**MEMORANDO INDIVIDUAL****N° Radicado: 2025I-VBOG-009371****Fecha: 2025-02-19 18:02:36****PARA:** CAROLINA PABÓN SILVA

Asunto: Solicitud revisión y aprobación prórroga No. 4 al Contrato de Obra No 983 de 2021

Ref: Contrato de Obra No. 983 de 2021, cuyo objeto corresponde a:
"CONSTRUCCIÓN, GESTIÓN PREDIAL, SOCIAL Y AMBIENTAL SOSTENIBLE DE LAS VÍAS DE ACCESO AL PROYECTO TUNEL GUILLERMO GAVIRIA ECHEVERRI SECTOR 02 (TUNEL DEL TOYO) EN EL DEPARTAMENTO DE ANTIOQUIA, EN MARCO DE LA REACTIVACIÓN ECONÓMICA, MEDIANTE EL PROGRAMA DE OBRA PÚBLICA "VÍAS PARA LA LEGALIDAD Y REACTIVACIÓN VISIÓN 2030" MÓDULO 2"

Gráfico 1 Diseño inicial del Cielo abierto 13B "Calvario"

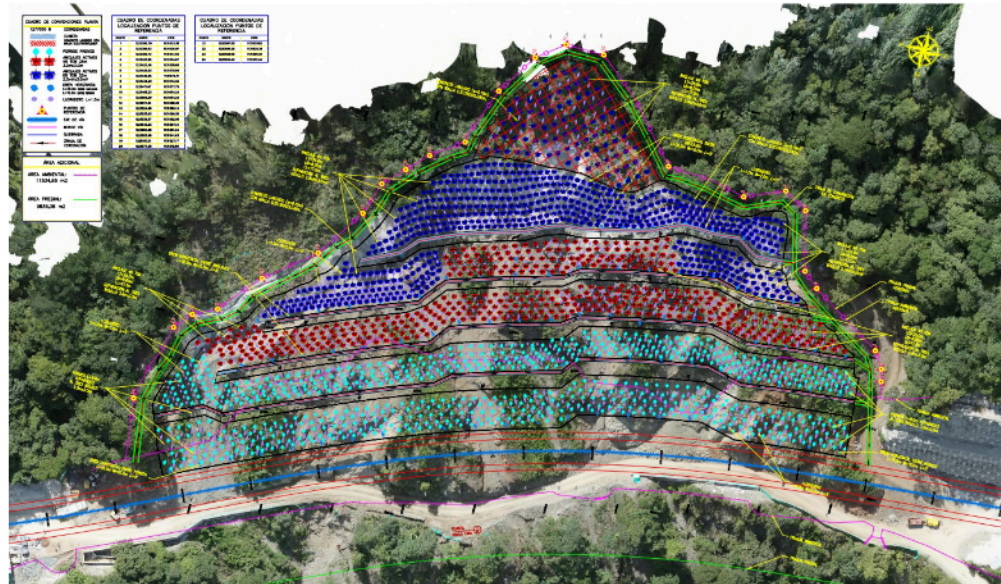
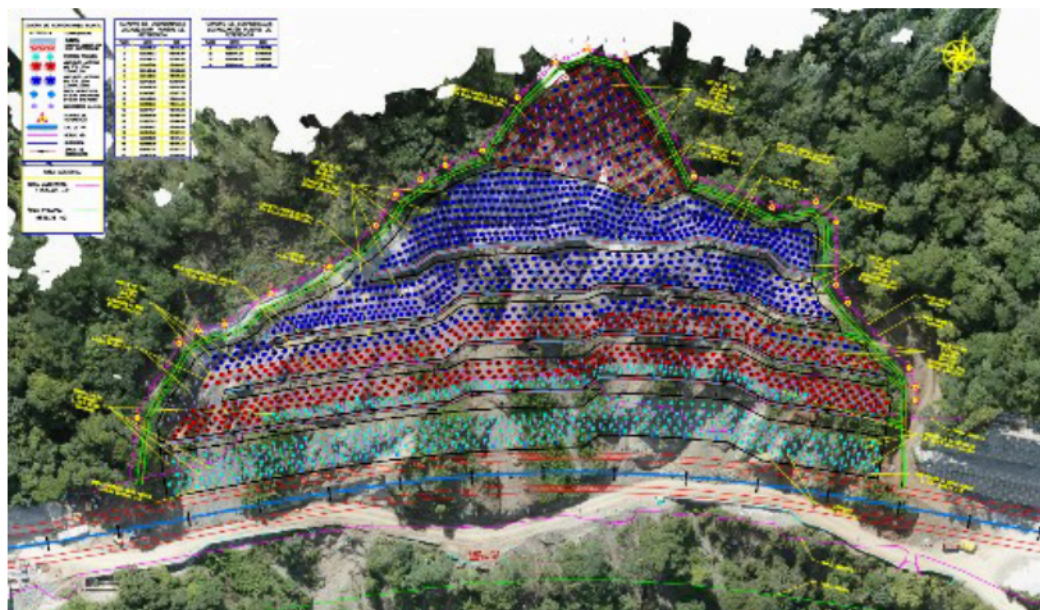
El diseño actualizado por parte del CVC061 tomando como referencia los diseños que fueron entregados por el Consorcio Antioquia al Mar en el año 2017 contemplaba la construcción de 5 terrazas, en donde para las 3 primeras; contando de arriba hacia abajo, el tratamiento propuesto arrojaba anclajes activos con profundidades hasta 25m y capacidad de tensionamiento de 40 y 60 toneladas. Las dos últimas terrazas estimaban encontrar una

geología con mejores características y el diseño requería de pernos pasivos con una profundidad de 9m:

En el gráfico 8 exponemos el estado actual de ejecución de la estabilización para el talud en referencia, en el cual actualmente se ejecuta la perforación para los anclajes activos de 40 toneladas de la fila 4 de la terraza 4. Además, resaltamos las diferencias significativas que ha tenido el planteamiento inicial de ejecución versus el actual (comparable entre el gráfico 2

y 8 del presente documento), el cual repercute directamente en las cantidades y programación de obra ya que los rendimientos de perforación de anclajes son mucho menores a los de los pernos pasivos, por ende, significa insuficiente el plazo solicitado anteriormente mediante la prórroga 3 y, por este motivo se hace necesario la ampliación del plazo contractual vigente.

estabilidad al mismo, lo que generó que se modificará el diseño de estabilidad propuesto inicialmente, conllevando a requerirse el empleo de anclajes activos de 60 toneladas y 40 toneladas, actividades que demandan más tiempo a diferencia de los pernos pasivos que estaban inicialmente en el diseño.
